川内1号機 緊急時対策棟接続工事設工認 説明事項リスト(耐震関係)

9-3-別紙 2. 建屋の滑動に関する検討

9-6. 地震応答解析に用いる鉄筋コンクリート造部の減衰定数に関する検討

第 2-1 図 滑動の検討フロー

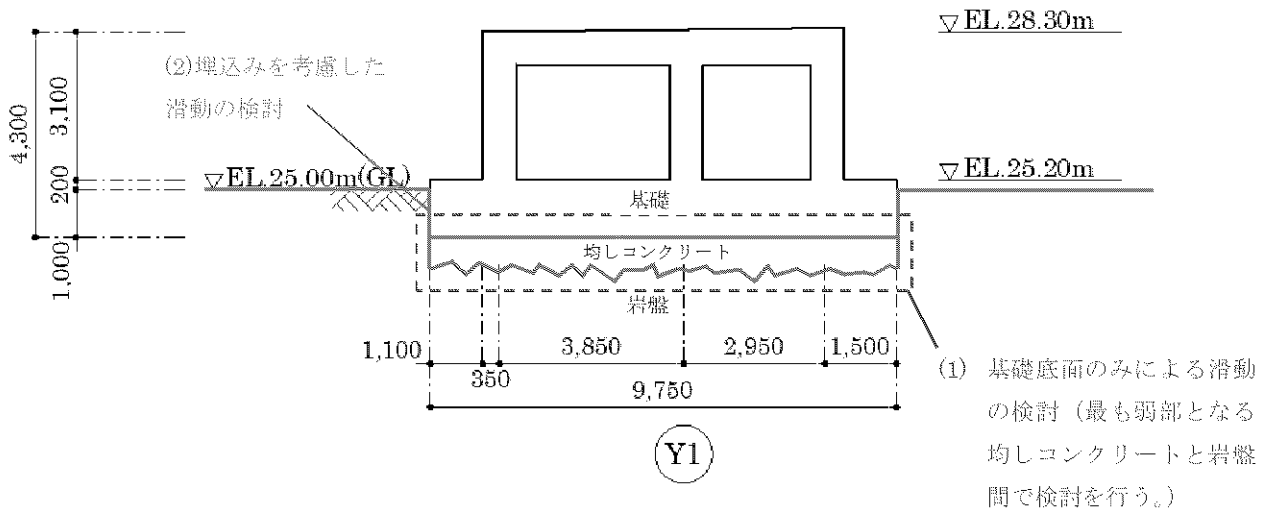
No.	説明資料	ページ	説明項目	説明内容	(参考) 前回の説明資料(ページ)
1	補足9-3-別紙2 建屋の滑動に関する検討	(2)-7,8	均しコンクリートのせん断強度の設定について追記すること。	均しコンクリートのせん断強度の設定について追記した。詳細は補足9-3-別紙2にて示す。	9/6ヒアリング資料2 No.4~5 建屋の滑動に関する検討 ((2)-87)
2	補足9-3-別紙2 建屋の滑動に関する検討	(2)-8	滑動の安全率について、許容限界の考え方を追記すること。	滑動の安全率について追記した。詳細は補足9-3-別紙2にて示す。	9/6ヒアリング資料2 No.4~5 建屋の滑動に関する検討 ((2)-87,88)
3	補足9-3-別紙2 建屋の滑動に関する検討	(2)-6	第2-1図のフローを修正すること。	滑動のフローを修正した。詳細は補足9-3-別紙2にて示す。	9/6ヒアリング資料2 No.4~5 建屋の滑動に関する検討 ((2)-84)
4	補足9-3-別紙2 建屋の滑動に関する検討	(2)-15,16	基礎と均しコンクリート間の粘着力が保守的であることを説明すること。	基礎と均しコンクリート間の粘着力が保守的であることを追記した。詳細は補足9-3-別紙2にて示す。	9/6ヒアリング資料2 No.4~5 建屋の滑動に関する検討 ((2)-85,86)
5	補足9-3-別紙2 建屋の滑動に関する検討	(2)-13,14	基礎浮上りに関する付着力の説明について、補足資料に追加すること	基礎浮上りに関する付着力の説明を参考に追加した。詳細は補足9-3-別紙2にて示す。	9/6ヒアリング資料2 No.4~5 建屋の滑動に関する検討 ((2)-80~93)
6	補足9-6 地震応答解析に用いる鉄筋コン クリート造部の減衰定数に関する 検討	(2)-21~31	建屋の減衰定数を5%としていることを説明すること。	建屋の減衰定数の設定について補足9-6を用いて説明する。	9/6ヒアリング資料4 補足9-6 地震応答解析に用いる鉄筋コ ンクリート造部の減衰定数に関 する検討 ((4)-145~152)

連絡通路における滑動の検討フローを第 2-1 図に示す。また、建屋の滑動に対する概念図を第 2-2 図に示す。

第 1 図 緊急時対策棟（連絡通路）の地震応答解析フロー

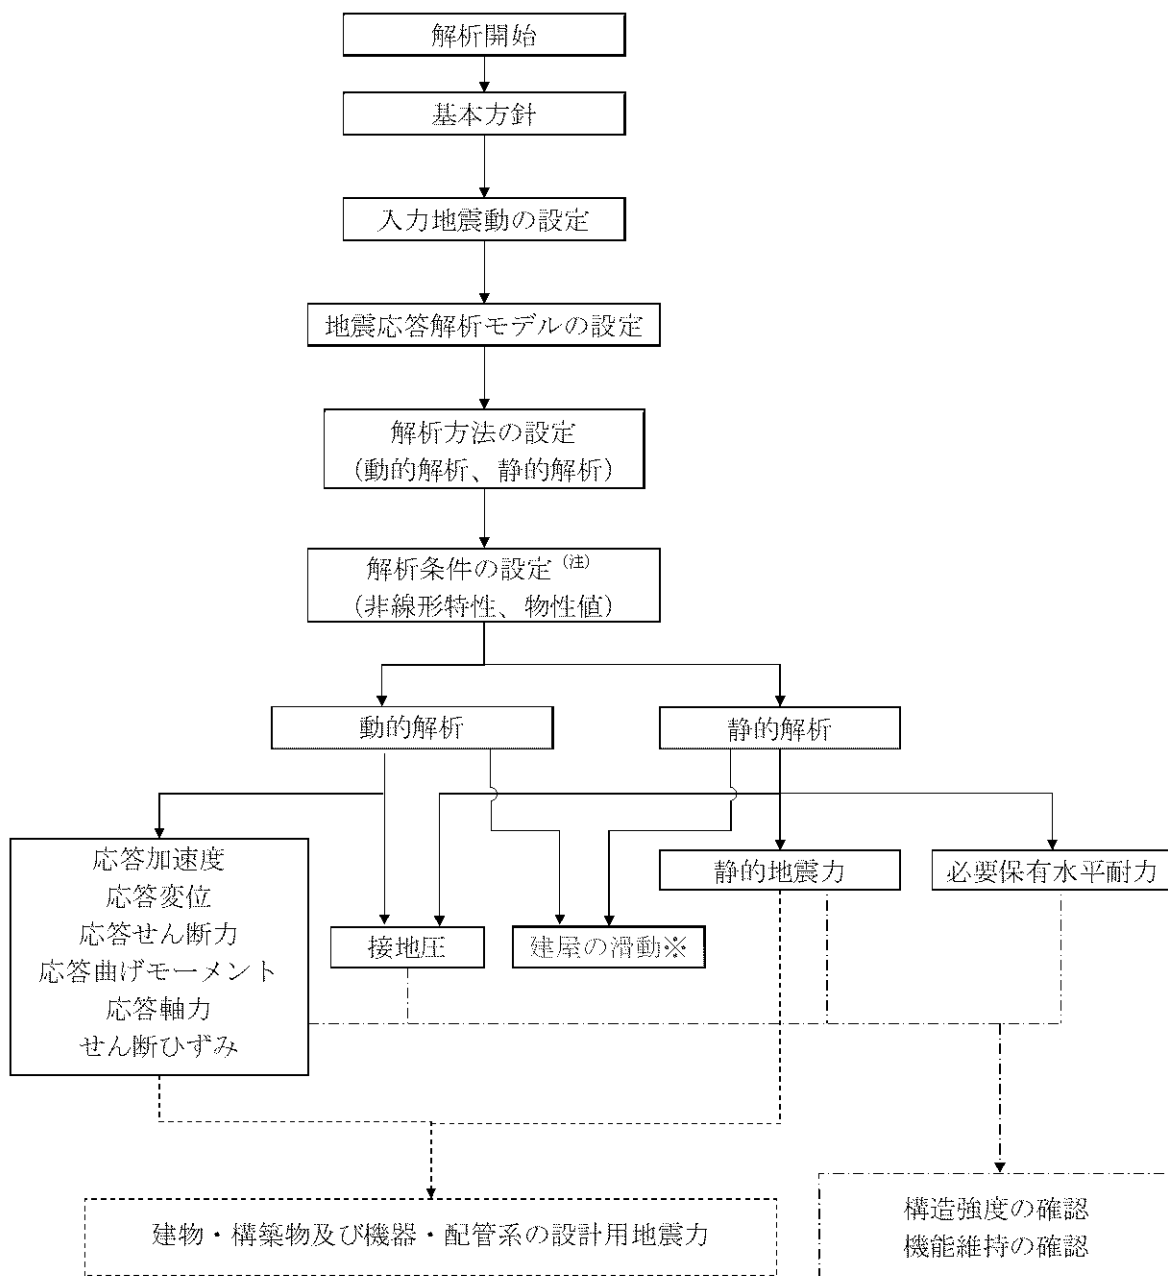
7	別紙 滑動のフローについて	(2)-32	滑動の評価を添付資料に記載しないこと理由を追記すること。	滑動の評価を添付資料に記載しないこと理由を追記した。詳細は別紙にて示す。	9/6ヒアリング資料2 No.6 滑動のフローについて ((2)-94)
			以下余白

滑動の検討については、地震応答解析及び静的解析を行い、建屋底面に発生する水平力を算出する。滑動しないことについては、滑動抵抗力を算出し、建屋底面に発生する水平力を上回っていることを確認する。

※ 解析結果をもとに、地震応答解析モデルの設定の前提条件である、建屋が滑動しないことの確認を実施する。前提条件を満足することの確認をもって、滑動の検討は終了する。
